PRÉFECTURE DE DORDOGNE

**Déclaration de projet par la communauté de communes
Isle Double Landais valant mise en compatibilité du PLU
de la commune de Montpon-Ménéstérol
- Demande de permis de construire une centrale
photovoltaïque au sol au lieu-dit «Le Pardoulet» sur la
commune de Montpon-Ménéstérol**

LIVRE 1 : RAPPORT

Établi par Monsieur Edouard PERRIN, commissaire enquêteur désigné par
décision n°E22000130/33 du 8 décembre 2022 de Madame la Présidente du
tribunal administratif de Bordeaux.

Figure 51 : Surface de zone N transformée en secteur Npv

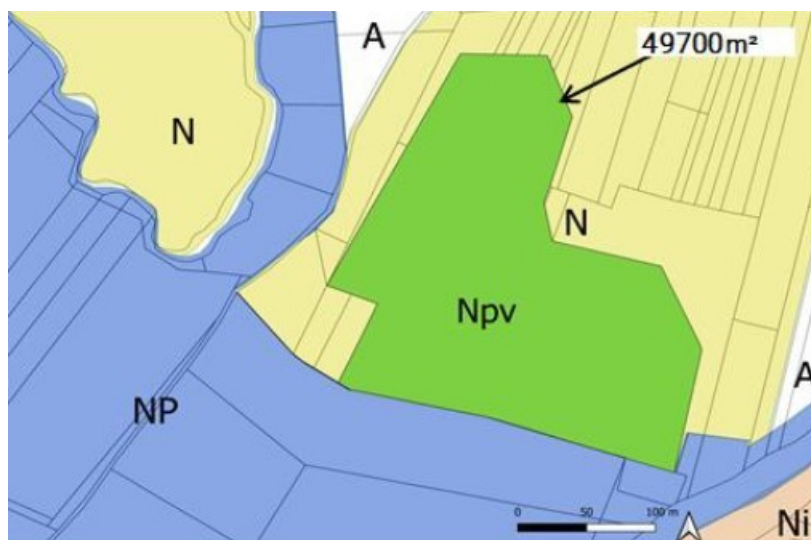
Commentaire du commissaire enquêteur : Ce paragraphe de la notice décrit le contenu/ impacts des modifications prévues dans la mise en compatibilité du PLU de Montpon-Ménéstérol mais n'aborde pas le volet justification tel qu'écrit dans le titre.

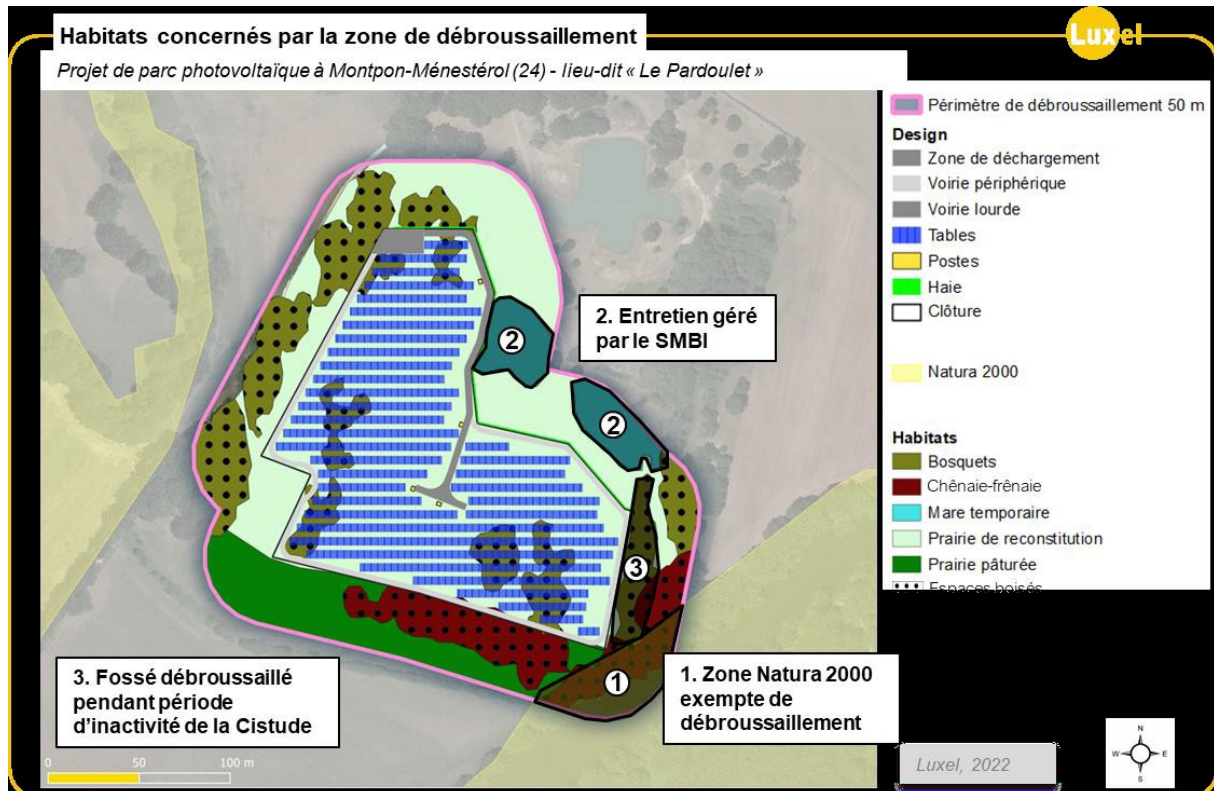
Remarque du commissaire enquêteur : Cette réponse complète l'analyse des impacts et les mesures associées. Il manque l'évaluation des coûts des opérations de débroussaillage à la charge du pétitionnaire en phase d'exploitation.

Dans la dernière partie, elle expose la mise à jour du protocole de débroussaillage :

- La portion de site Natura 2000 concernée par l'emprise de 50 m de débroussaillage autour du projet, sera exempte de débroussaillage de part le faible niveau de risque incendie et les forts enjeux environnementaux ;
- Les mares temporaires gérées par le SMBI seront débroussailler biannuellement afin d'éliminer les ronciers et arbustes non souhaités. Ce débroussaillage sera géré par le SMBI.
- Le fossé faisant le lien entre l'Isle et les mares temporaires sera débroussailler. Néanmoins, afin de ne pas impacter la Cistude d'Europe qui emprunte ce corridor, le gros des opérations devra être effectué en période hivernale, période d'inactivité de la Cistude.
- Le reste des habitats présents dans les 50 m autour de la clôture seront compris dans les obligations légales de débroussaillage (Pour ces zones, le porteur décrit les actions prévues).

A l'issue de cette mise à jour, LUXEL considère les impacts potentiels du débroussaillage comme réduits.
